Modulo per la presentazione delle osservazioni per i piani/programmi/progetti sottoposti a procedimenti di valutazione ambientale di competenza statale

ID: Codice procedura (ID_VIP/ID_MATTM): 12691

“Progetto di un impianto eolico denominato "Pitigliano" ubicato nei comuni di Pitigliano (GR) e Sorano (GR) costituito da 20 (venti) aerogeneratori di potenza nominale 7,0 MW per un totale di 140,0 MW con relative opere connesse ed infrastrutture indispensabili”

Immagine 1. Vincoli ex art. 136 del CBC dal PIT della Regione Toscana e zona approssimativa dove è progettato l'impianto industriale.

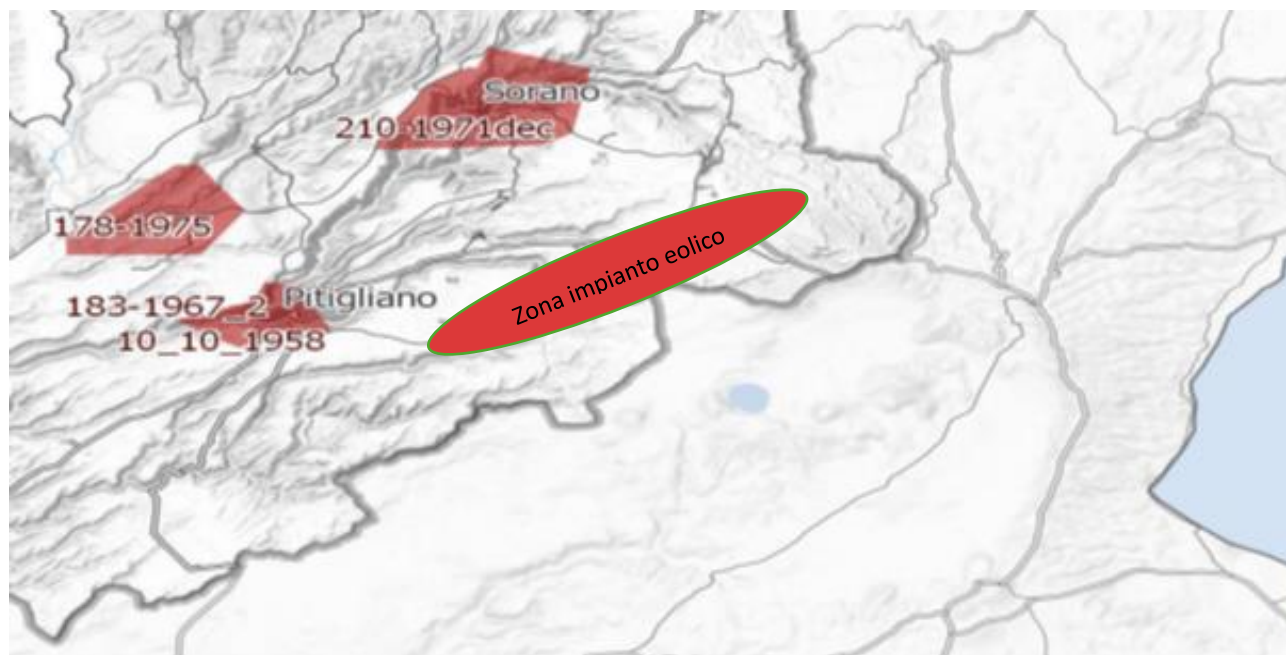
Inoltre, come sostiene la Proponente parte dell'impianto si verrebbe a trovare a 3,5 km dal centro abitato di Sorano. Infatti, tre degli aerogeneratori WTG 08, 09, 10 sono addirittura all'interno delle fasce di rispetto dei 3 km del suo vincolo paesaggistico di notevole interesse pubblico ex art 136 del CBC. Si evidenzia che così si crea

un'ulteriore incompatibilità con la tutela del Paesaggio.

Immagine 3. Cumulo di una parte di impianti eolici, fotovoltaici e geotermici industriali in progettazione ed esistenti intorno all’eolico industriale “Pitigliano”.

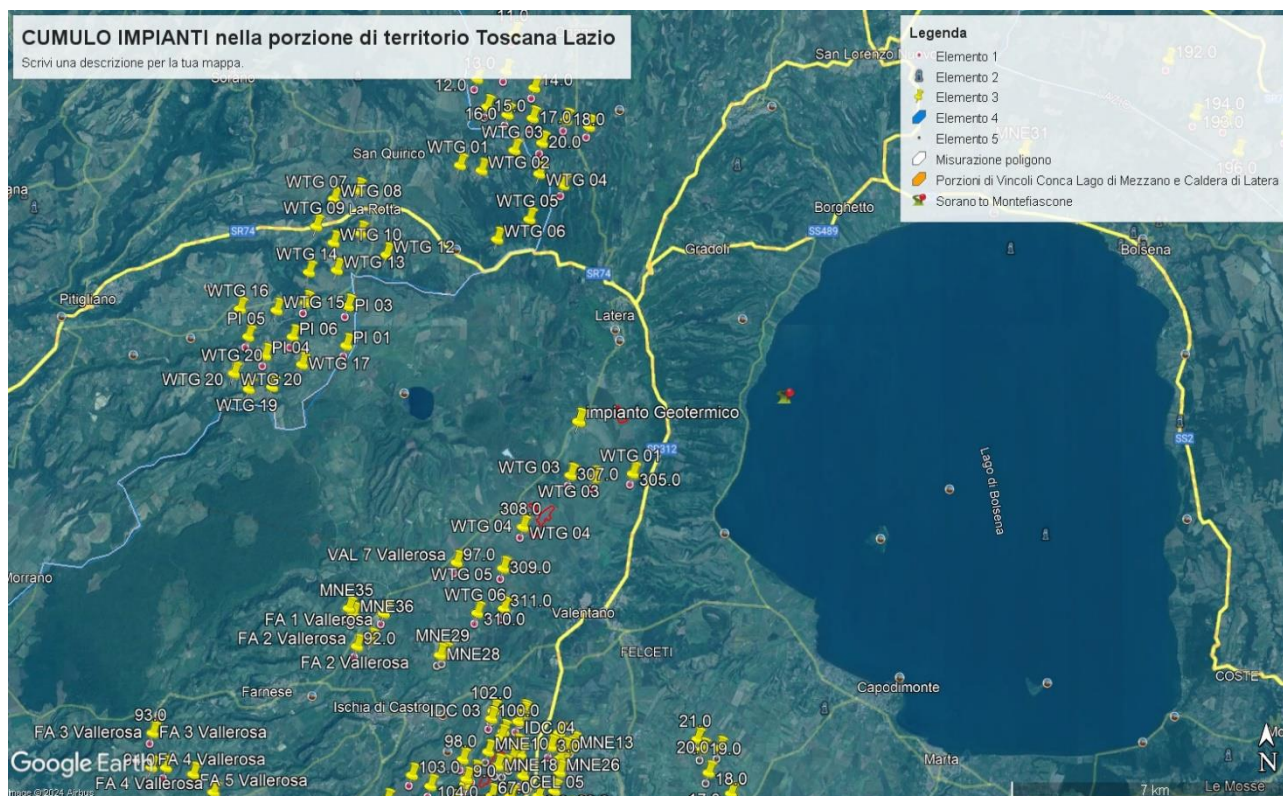
Beni Culturali “*Ambito paesaggistico, geologico e geomorfologico dell’orlo della caldera di Latera ...*” Non vengono nemmeno citati gli impianti eolici in progetto al MASE, il “Rempillo” (6 aerogeneratori) e un altro in verifica amministrativa di 14 aerogeneratori e 72, 6 MW. Ad oggi nei territori di Pitigliano, Sorano e in quello limitrofo potenzialmente potrebbero essere insediati 40 aerogeneratori alti 200 metri e larghi 170. Ma la proponente non cita neanche altri impianti che creerebbero il cumulo e quindi maggiore impatto. Infatti, sul territorio della “Città del Tufo” (Sorano e Pitigliano) impatterebbero anche l’impianto eolico “Montarzo” di Onano con 13 aerogeneratori con le dimensioni ricordate, l’altro eolico industriale nel territorio di Valentano con sette aerogeneratori (stesse dimensioni), gli impianti di Farnese con un minieolico di 3 Torri alte 60 metri già installate in località Poggio del Crognolo e l’impianto eolico industriale “Vallerosa” (7 aerogeneratori alti 200 metri e larghi 158 metri) in procedura VIA presso la Regione Lazio. Inoltre, altri impianti del minieolico già presenti a Valentano, Cellere e Piansano e due progetti eolici industriali con le stesse dimensioni (200 m x 170 m) nel Comune di Ischia di Castro. La valutazione del cumulo non prende neanche in considerazione gli impianti industriali di fotovoltaico e agrivoltaico in progetto a Farnese, Valentano, Ischia di Castro, Cellere. L’impianto geotermico in procedura Via al MASE, progettato nella Caldera di Latera. Quindi è stata effettuata una valutazione del potenziale impatto cumulativo non veritiera a dispetto di quanto affermato dalla proponente che sostiene di aver preso in considerazione uno spazio di 10 km intorno al suo impianto per gli impatti che si creerebbero.

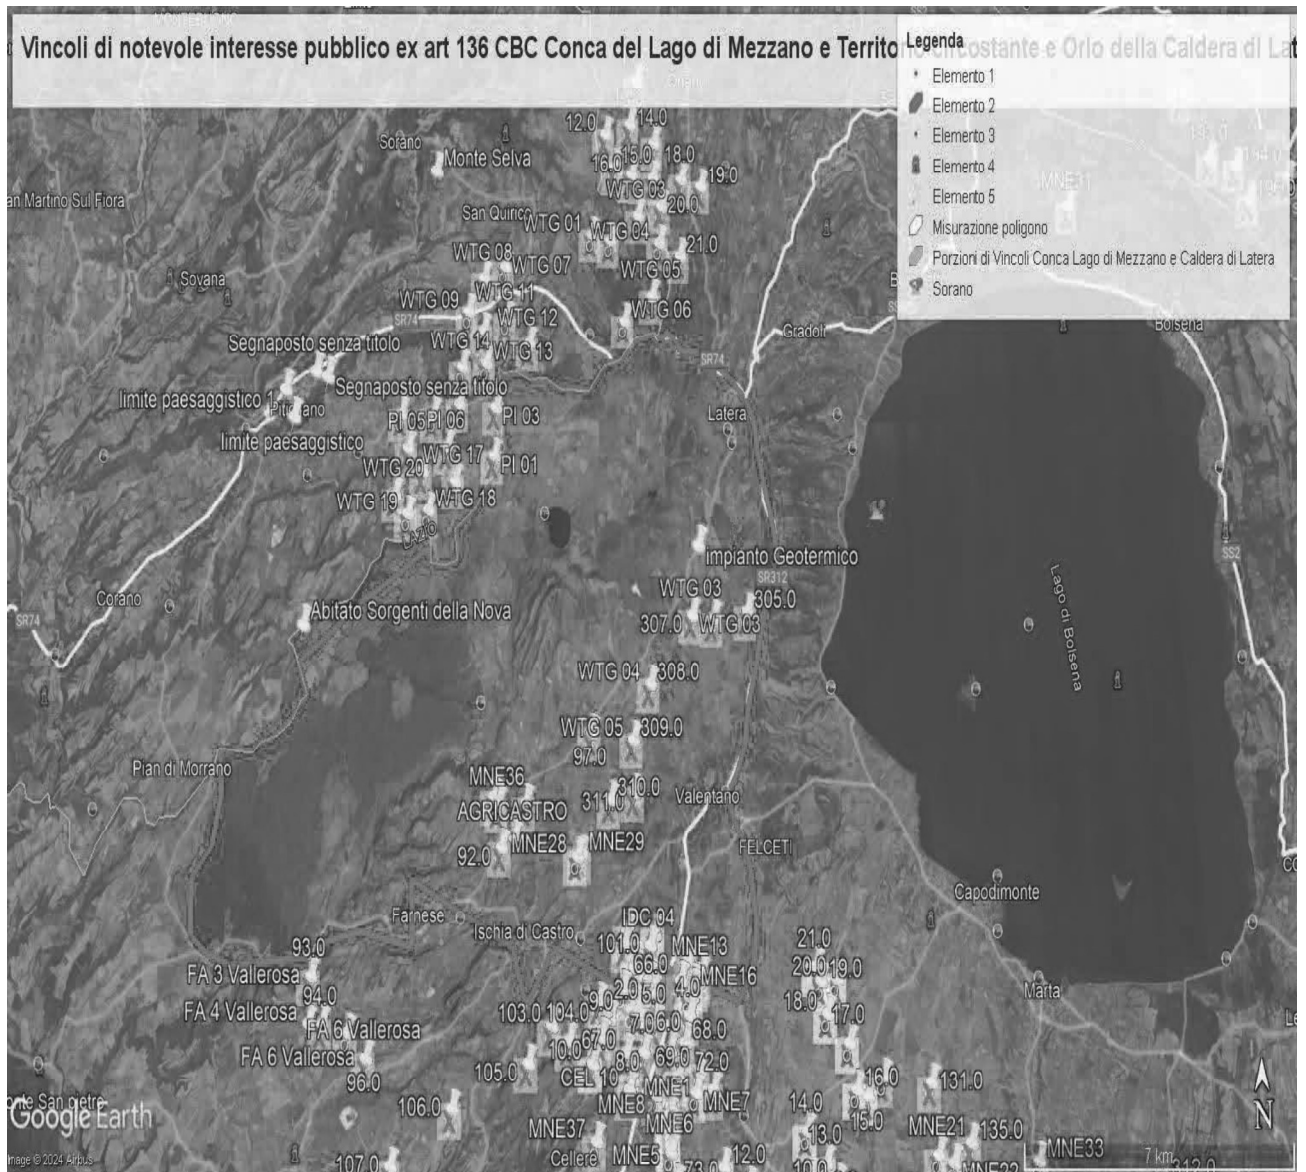
ma nelle sue immediate vicinanze (a soli 100 metri i primi due aerogeneratori) oltre ad impattare sul territorio e sulle economie di cinque Comuni del Lazio (Farnese, Onano, Latera, Valentano, Grotte di Castro e Gradoli) si trova nelle fasce di rispetto dei Beni di notevole interesse pubblico come si è evidenziate nelle Osservazioni precedenti e crea degli impatti negativi anche sui beni naturalistici come verrà dettagliato nell'Osservazione relativa alla Vinca. Inoltre, andrebbe a sommarsi al già enorme cumulo di impianti eolici e fotovoltaici e geotermici che creano una elevata criticità ambientale nella provincia di Viterbo e interferiscono anche con il territorio toscano come si può vedere dalle varie immagini dell'Allegato n. 1.

IMMAGINE n. 2 Impianto eolico industriale “Pitigliano” e distanze aerogeneratori dai Vincoli della Conca del Lago di Mezzano...

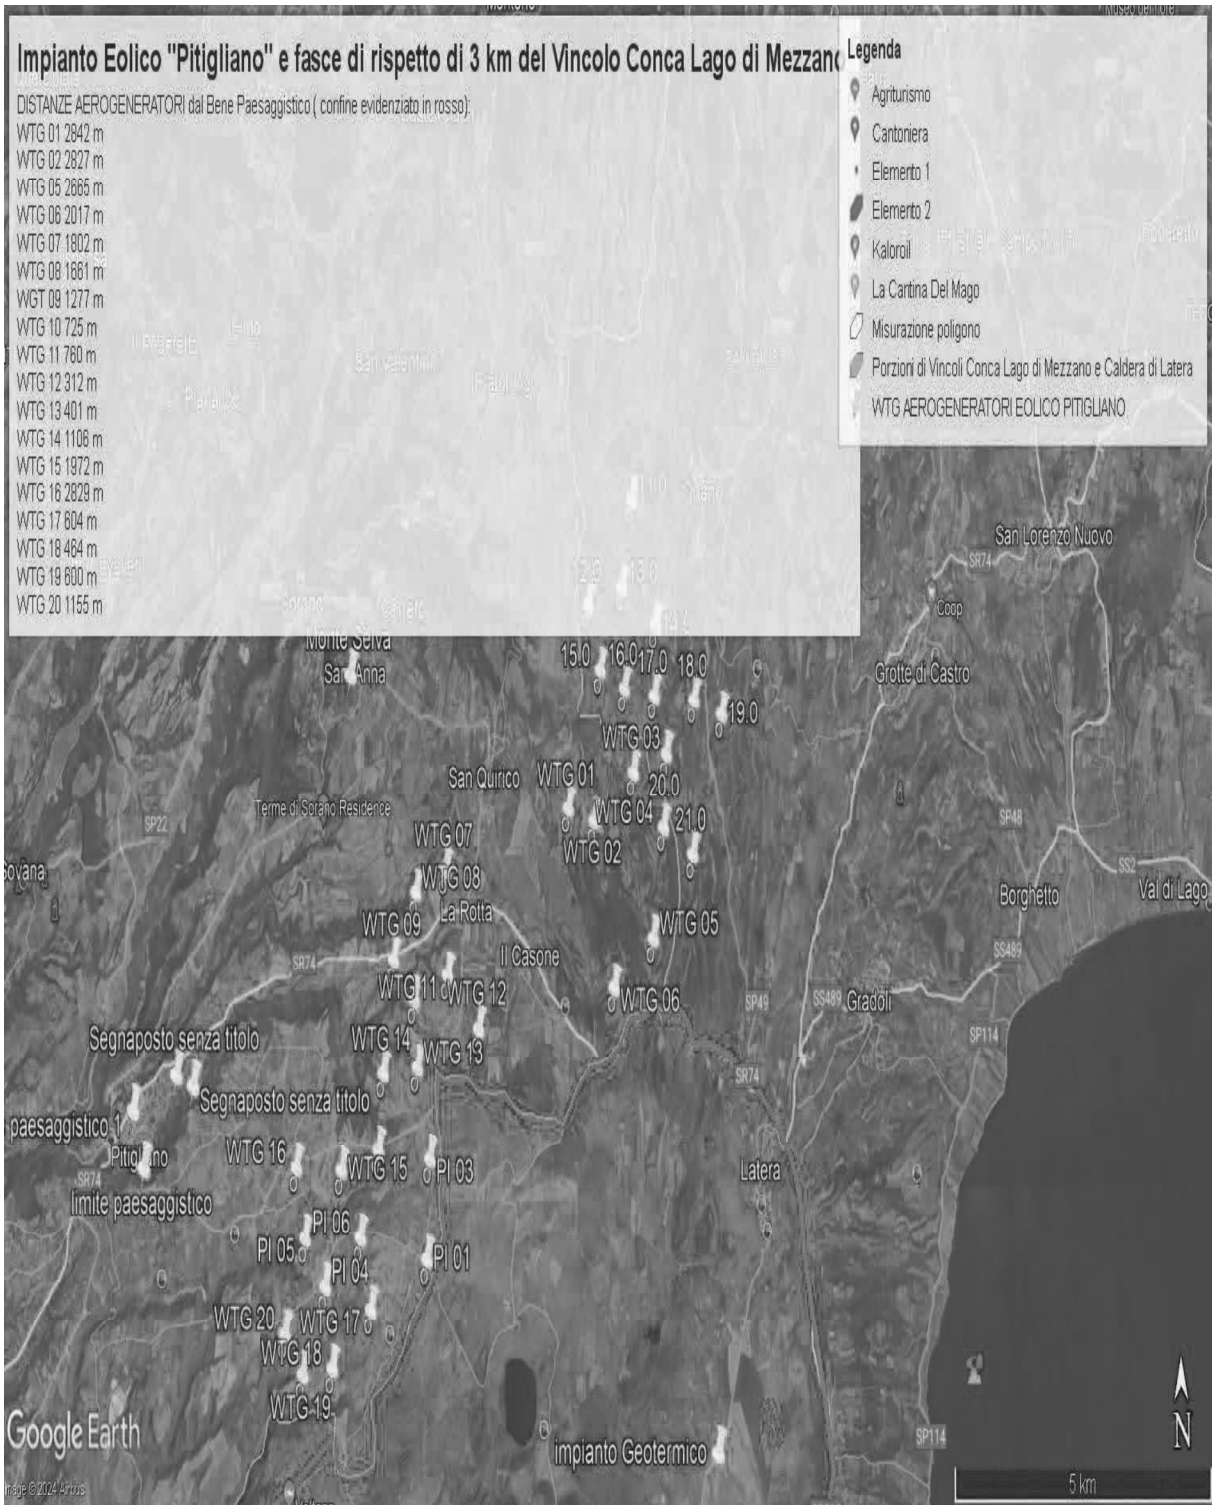
Al contrario si evidenzia che l'impianto eolico industriale citato non solo ricadrebbe con tutti e 20 gli aerogeneratori all'interno delle fasce di rispetto di 3 km di due vincoli paesaggistici di notevole interesse pubblico esistenti nella Regione Lazio e con una parte di essi nel vincolo paesaggistico del Centro abitato di Sorano (GR) quindi in aree non idonee all'installazione di impianti di energia rinnovabile. Addirittura, alcuni aerogeneratori sarebbero ubicati a poche centinaia di metri dai perimetri dei due vincoli paesaggistici laziali ex art 136 del CBC.

IMMAGINE n. 3 Impianto eolico industriale "Pitigliano" e distanze aerogeneratori dai Vincolo "Orlo della Caldera di Latera.

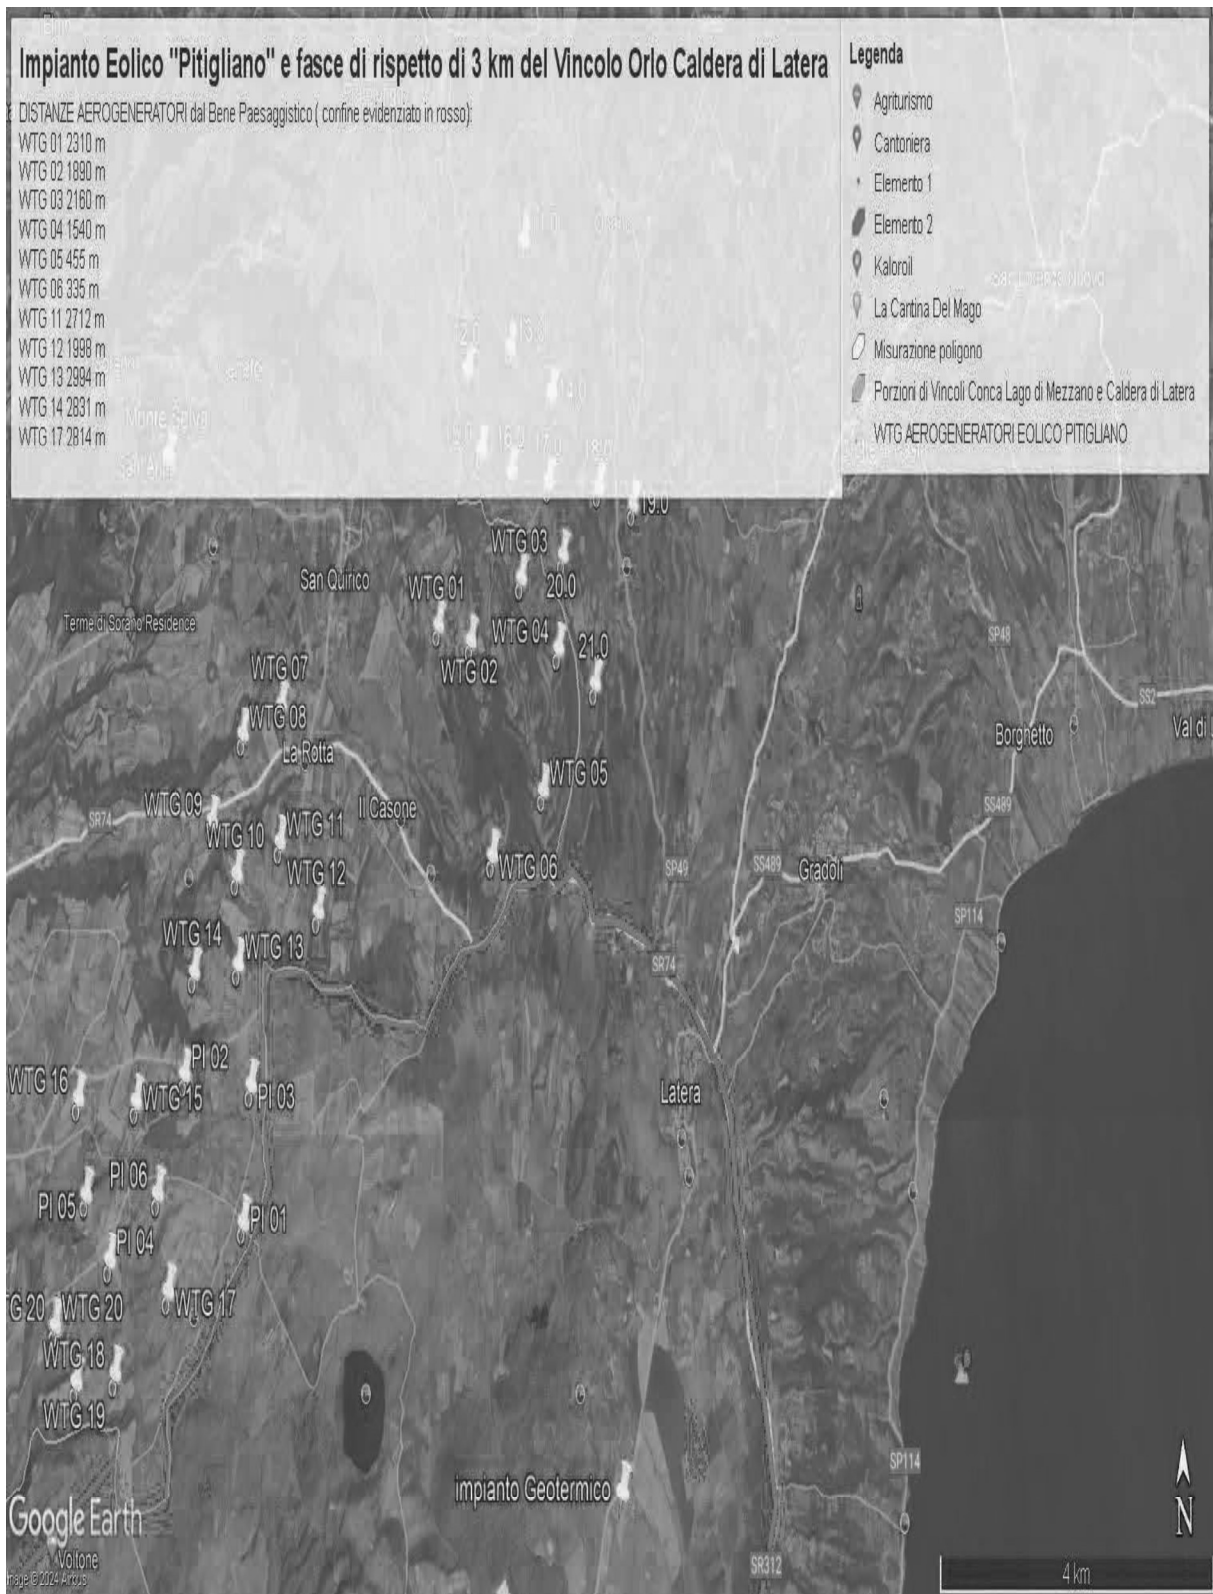
Come è illustrato nell'immagine si ribadisce che l'impianto industriale "Pitigliano" ricade completamente all'interno delle fasce di rispetto dei due vincoli di notevole

interesse pubblico e lambisce quelle di un terzo vincolo e quindi come affermato dal Consiglio di Stato nelle sentenze citate, l'impianto è insediato in area non idonea ai sensi dell'art. 20 comma 8 lettera c quater del D.Lgs. n. 199/2021 e ss.mm.ii al contrario di quanto sostiene la proponente.
